Audi Q7 ステアリングコラムの改修

リコール届出番号	外-3083	リコール届出日	2020年9月3日
基準不適合状態にあると認める構造、装置又は性能の状況及びその原因	かじ取装置において、作業工程管理が不適切なため、ステアリングコラムとステアリングギヤボックスとの固定ボルトの締め付け力が不十分な場合があります。そのため、使用過程で当該固定ボルトが緩み、最悪の場合、ステアリングコラムとステアリングギヤボックスの接続が外れ、操舵ができなくなるおそれがあります。		
改善措置の内容	全車両、ステアリングコラムとステアリングギヤボックスとの固定ボルトの締め付け力を点検し、締め付け力が不十分な場合は、固定ボルトを新品に交換して規定トルクで締め付けます。

不具合発生箇所

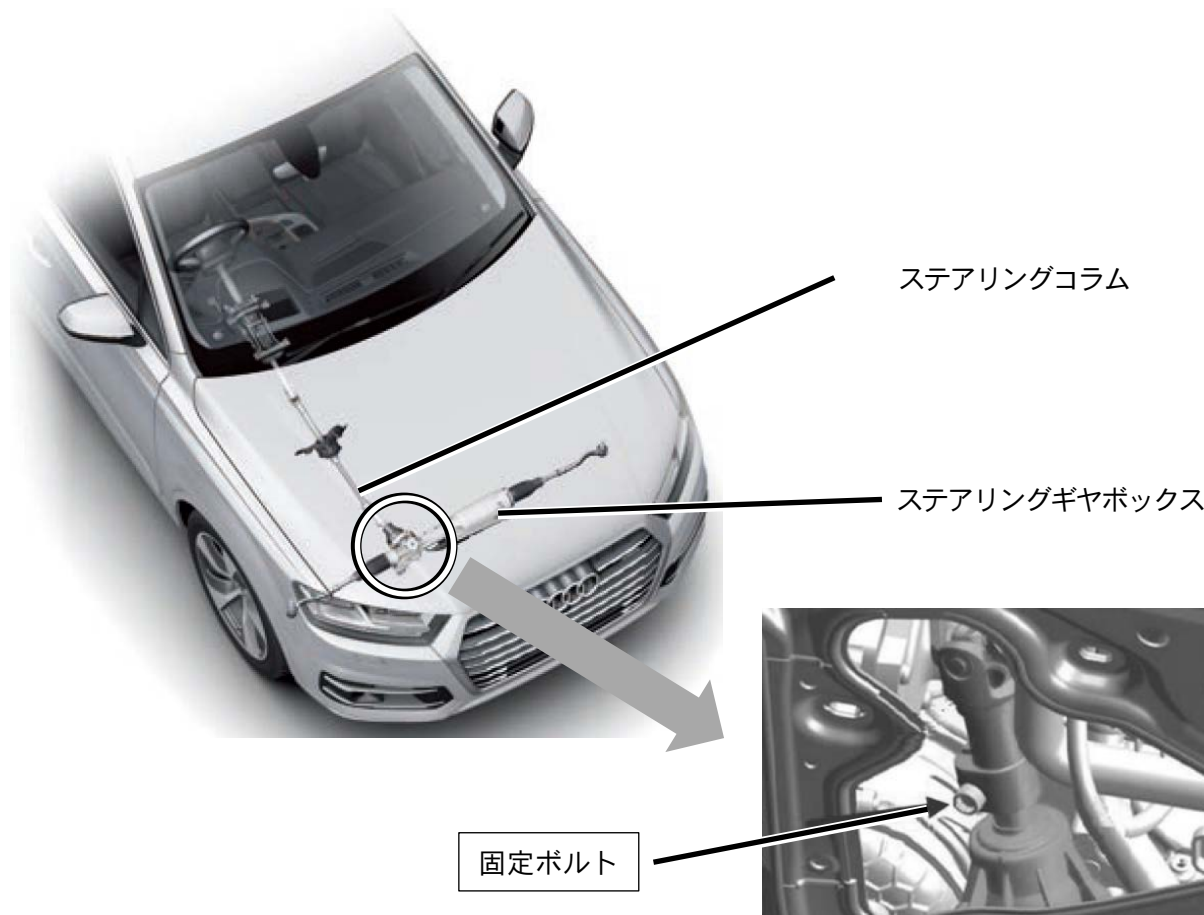
注： は、点検および締め付ける部品を示します。
